Baumaßnahme: Bannwarthstraße

Teilbaumaßnahme: Errichtung Wendeanlage
Äußere Erschließung

ABWÄGUNGSVERMERK

zur: 1. VERSCHICKUNG

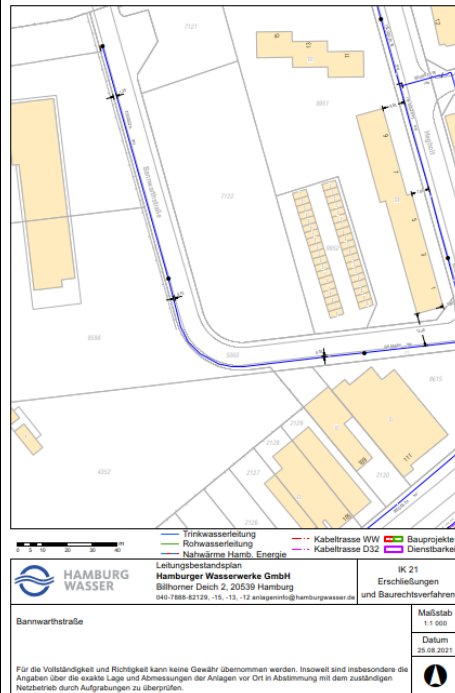
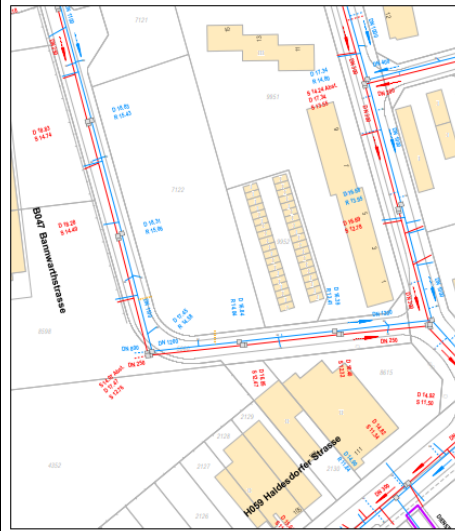
Nr.	Dienststelle	Stellungnahme	Abwägung W/MR 21
49.	Hamburger Wasserwerke GmbH vom 09.09.2021	<p>Als Anhang erhalten Sie Auszüge aus der Anlagendokumentation sowie eine Stellungnahme der HWW und HSE.</p> <p><u>Für HWW:</u> In den Planunterlagen sind Haupt- und Versorgungsleitungen enthalten. Hausanschlussleitungen sind nur vereinzelt eingezeichnet, nicht eingezeichnete Hausanschlussleitungen können nur vor Ort durch den zuständigen Netzbetrieb angegeben werden. Private Wasserverteilungsleitungen sind uns nicht bekannt.</p> <p>Da sich unser Rohrnetz infolge von Sanierungs- bzw. Erweiterungsmaßnahmen ständig verändert, geben diese Pläne nur den gegenwärtigen Zustand wieder.</p> <p>Bei Bauarbeiten im Bereich erdverlegter Wasserleitungen sind die Hinweise auf unserem Merkblatt zum Schutz erdverlegter Wasserleitungen zu beachten (Bei Bedarf bitte anfordern):</p> <ul style="list-style-type: none"> • Unsere Betriebsanlagen dürfen nicht überbaut werden. Mit der gesamten Baustelleneinrichtung, Kränen, Baumpflanzungen usw. ist ein Abstand von min. 2.0 m zu unseren Armaturen einzuhalten. Der Freiraum ist in Absprache mit dem zuständigen Netzbetrieb festzulegen. • Bei Vertikalbohrungen ist zu unseren Anlagen ein seitlicher Abstand von mindestens 1.0 m einzuhalten • Vor Beginn der Erdarbeiten ist die genaue Lage der Wasserleitungen und Kabel durch Aufgrabungen festzustellen • Beschädigungen an Versorgungsanlagen sind sofort und unmittelbar dem Entstörungsdienst (Tel: ██████████) zu melden • Die Kabeltrassen sind größtenteils aufgrund der Darstellbarkeit nicht lagegenau eingezeichnet. 	Wird zur Kenntnis genommen.

Örtliche Einweisungen zu den Wasserversorgungsanlagen und Kabel sowie zum Mindestabstand erhalten Sie von unserem Netzbetrieb Nord, [REDACTED].

Bei Tiefbauarbeiten in der Nähe unserer Anlagen ist der Abstand entsprechend des Merkblattes einzuhalten. Eine Gefährdung unserer Anlagen ist auszuschließen.

Es besteht kein Handlungsbedarf. Es gibt keine Bedenken, soweit die uns übersandten Planunterlagen mit der Örtlichkeit übereinstimmen. In Vorbereitung auf ihre Baumaßnahme Bannwarthstraße haben wir eine Vorabnahme der Trinkwasser/- Abwasseranlagen durchgeführt.

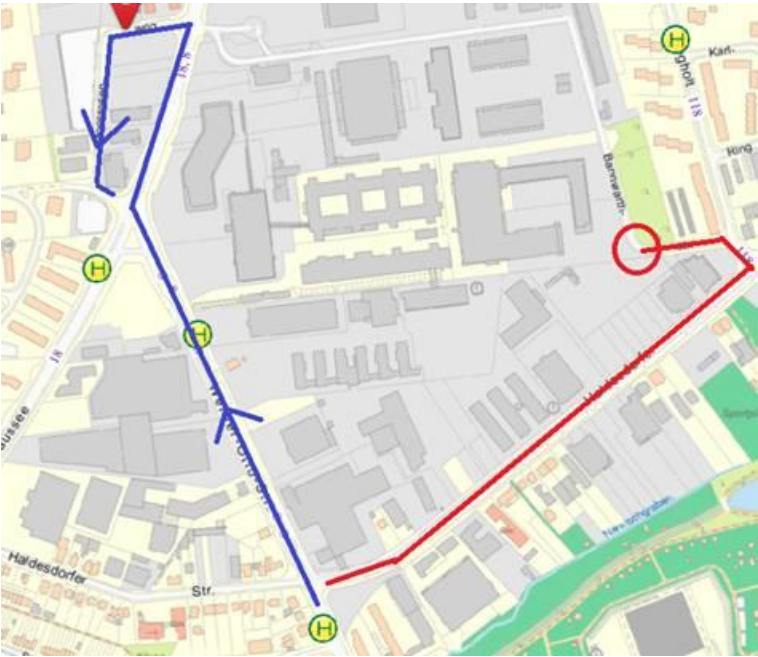
Nr.	Dienststelle	Stellungnahme	Abwägung W/MR 21
		<p><u>Für HSE:</u></p> <p>Im Bereich der geplanten Straßenbaumaßnahme Bannwarthstraße sind Schmutz- und Regenwassersiele der Hamburger Stadtentwässerung vorhanden.</p> <p>Eine Zustandsuntersuchung der vorhandenen Sielleitungen ist erfolgt. Danach ergibt sich kein investiver Handlungsbedarf für die betroffenen Siele der Hamburger Stadtentwässerung.</p> <p>Aktuelle Sielplanungen für den Bereich der geplanten Straßenbaumaßnahme gibt es seitens der Hamburger Stadtentwässerung zurzeit nicht.</p> <p>Vor Beginn und nach Ende der Maßnahme ist der zuständige Sielbezirksleiter [REDACTED] zu verständigen</p> <p>Bitte beachten und berücksichtigen sie die nachfolgenden Hinweise für Arbeiten in der Nähe öffentlicher Sielanlagen.</p> <p>Bei Bauarbeiten in der Nähe öffentlicher Sielanlagen sind die Hinweise auf unserem Merkblatt Allgemeine Auflagen für Arbeiten in der Nähe öffentlicher Sielanlagen zu beachten (bei Bedarf bitte anfordern):</p> <ul style="list-style-type: none"> • Die vorhandenen Sielanlagen der HSE dürfen nicht beschädigt / überbaut werden. • Der Bauträger verpflichtet sich, alle Schäden, die im Zusammenhang mit seinem Bauvorhaben an den Sielanlagen entstehen, auf seine Kosten durch die Hamburger Stadtentwässerung beheben zu lassen. • Wir weisen vorsorglich darauf hin, dass Bäume nicht auf bzw. unmittelbar neben vorhandenen Sielanlagen gepflanzt werden dürfen (Mindestabstand 3,0m von der Sielachse oder 2,5m von der Außenkante des Sieles).

In der Anlage erhalten Sie Auszüge im pdf-Format für Ausdrucke in A4 bis A0 im Maßstab 1:1000. Bitte beachten Sie, dass Sie Ausdrucke nur in dem in der Datei voreingestellten Format vornehmen. Je nach Druckereinstellung (z.B. Ränder) kann es trotzdem proportionale Verzerrungen geben. Der Maßstabsbalken im Schriftfeld ist jedoch passend zur Zeichnung, auch wenn der Maßstab nicht mehr 1:1000 entspricht. HWW bzw. HSE übernehmen keine Haftung für die Maßhaltigkeit der Ausdrucke. Bei Leitungsplänen mit Anlagen von HWW und HSE sind die Strichstärken der Leitungen nicht maßstabsgetreu. Bitte achten Sie auf die Durchmesser in den Beschriftungen.
